**Avis de la Mission Régionale d'Autorité environnementale
de Bourgogne-Franche-Comté
sur le projet de parcs photovoltaïques sur le territoire
de la commune de Santigny (89)**

N °BFC-2025-003427/A P et
N° BFC-2025-003679/A P

AVIS du 25 juillet 2025

Fig 1 : Vue de la zone d'implantation du projet nord « Plateaux du Serein » (source : demande du permis de construire)

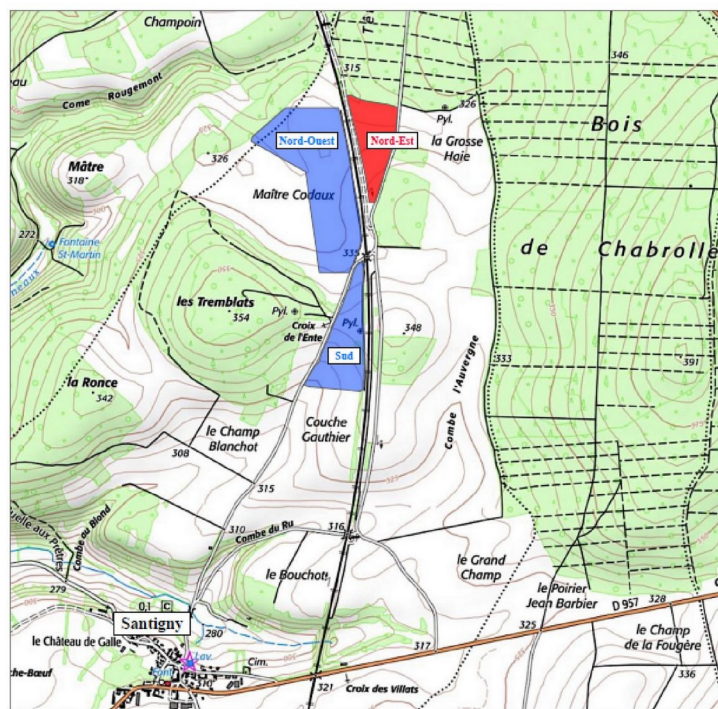
- **de mettre à jour les études d'impact en y intégrant les résultats complémentaires apportés en 2025 pour ce qui concerne les chiroptères, et en adaptant le cas échéant les mesures afférentes ;**
- **de préciser clairement, dans l'énoncé des mesures d'évitement et de réduction, la largeur de la zone tampon ;**
- **de prévoir un recul des panneaux de 50 m par rapport aux lisières boisées, en vue de préserver au mieux leur fonctionnalité vis-à-vis des chiroptères ; cela semble particulièrement nécessaire pour les bordures nord et ouest de la Zip « Plateaux du Serein », habitat avéré du Grand Nacré et du Sylvain azuré impacté par le projet.**

Fig 2 : Vue de la zone d'implantation du projet sud « Combe de Santigny » (source : demande du permis de construire)

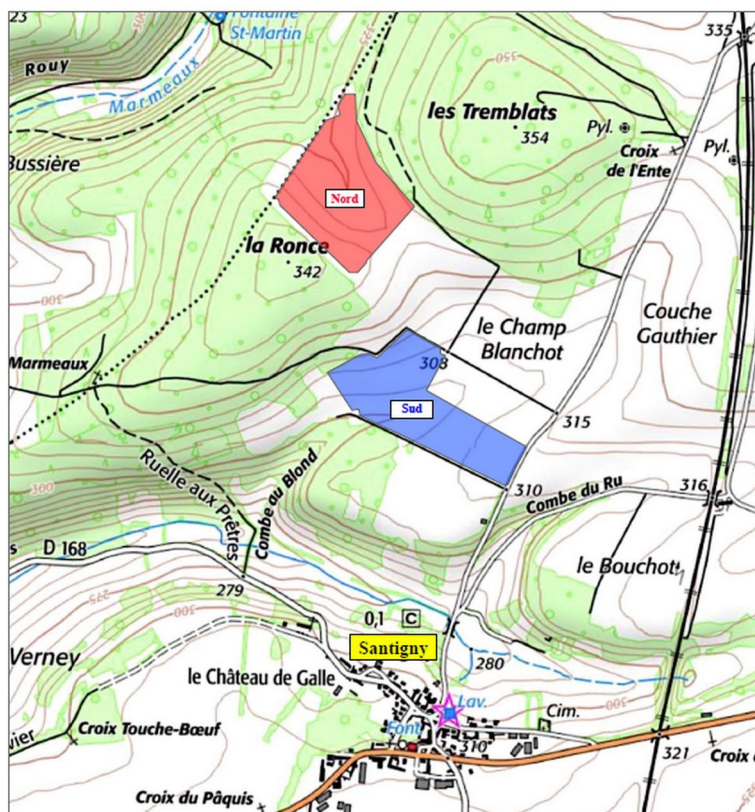
La puissance totale prévisionnelle du parc photovoltaïque sud « Combe de Santigny » est de 17 MWc⁶, correspondant selon le dossier à une production annuelle de 20 GWh, soit la consommation d'électricité d'environ 9 000 foyers, évitant ainsi entre 127 000 et 146 250 $\text{teqCO}_2/\text{kWh}$ ⁷. Le projet est envisagé sur une surface clôturée de 18,6 ha, le taux de couverture des panneaux étant estimé à 40 %. Le projet prévoit l'installation d'un poste de livraison, quatre postes électriques ainsi qu'une réserve incendie souple ; les 30 000 modules envisagés seront installés sur des tables métalliques fixes orientées plein sud, espacées de 5,10 m et ancrées au sol par pieux battus (hypothèse privilégiée à ce stade) ; leur hauteur sera comprise entre 1 m et 3 m. Des pistes de circulation, périphériques ou internes, d'une largeur de 4 m, sont en outre prévues ; leur linéaire global n'est cependant pas précisé. En outre, les enjeux liés aux tracés des liaisons souterraines ne sont pas étudiés.
